**SOLICITATION AMENDMENT  
MODIFICATION DE L'INVITATION**

| <b>Title - Sujet</b> Security System Upgrade - Vancouver<br>Security System Upgrade - Vancouver   |   |
| <b>Solicitation No. - N° de l'invitation</b><br>86100-191076/A  | <b>Amendment No. - N° modif.</b><br>005     |

# IRB-86100-191076A- RFQ Bidder Questions / Answers EN-FR

**LED Incident Indicators and LCD Displays**

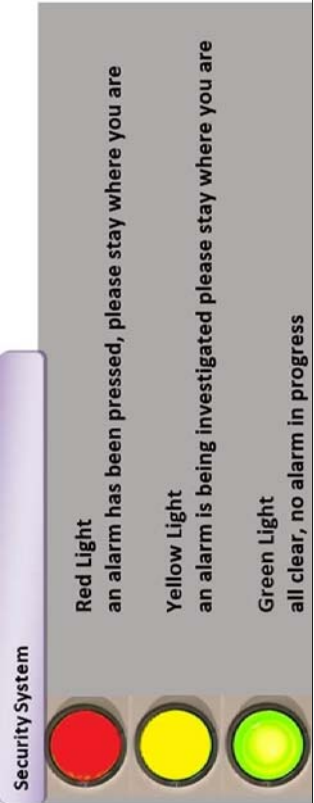
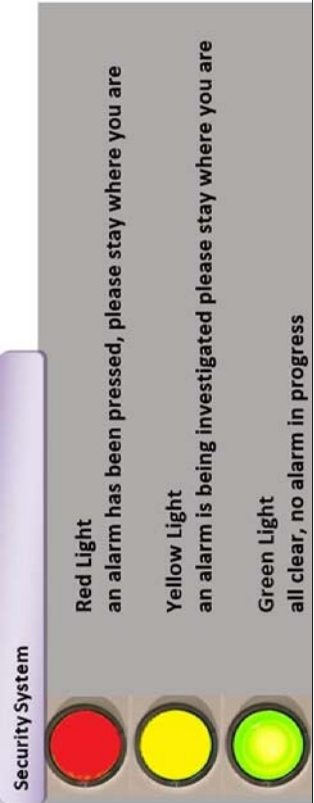
| 29   | <p>On the "Statement of Work" on page 26, point 3.6 talks about "LCD incident Indicators", and on the next page section 3.7 it describes the "LED Incident Indicator". Could you please provide further information about how are they connected, necessary voltage, how to program, potentially a picture?</p> <p>The LCD display will connect directly to the adjacent surveillance camera's HDMI video output rather than using an ethernet to HDMI encoder. The LCD displays will also be mounted at eye level rather than the height previously specified in Amendment 2.</p> <p>The LED indicators are tied to the alarm system (panic buttons) and when an incident is occurring, they change colour advising staff not to enter an area and when all clear.</p> <p>See References section, number 29 "<a href="#">LED Incident Indicators and LCD Displays</a>" for picture examples.</p> | <p>Dans l'«Énoncé des travaux» à la page 26, le point 3.6 parle des «indicateurs d'incident LCD» et à la page suivante, la section 3.7 décrit «l'indicateur d'incident à DEL». Pourriez-vous s'il vous plaît fournir plus d'informations sur la façon dont ils sont connectés, la tension nécessaire, comment programmer, éventuellement une image?</p> <p>L'écran LCD se connecte directement à la sortie vidéo HDMI de la caméra de surveillance adjacente au lieu d'utiliser un encodeur Ethernet vers HDMI. Les écrans ACL seront également montés au niveau des yeux plutôt qu'à la hauteur spécifiée précédemment dans l'amendement 2.</p> <p>Les indicateurs DEL sont liés au système d'alarme (boutons de panique) et lorsqu'un incident se produit, ils changent de couleur pour informer le personnel de ne pas entrer dans une zone et quand tout est retourner à la normale.</p> <p>Se référer à la <a href="#">section de références</a>, numéro 29 « <a href="#">Indicateurs d'incidents DEL et écrans ACL</a> » pour des exemples photos.</p> |

Example of LCD/LED use on Private Side

Example of LED indicator on public side
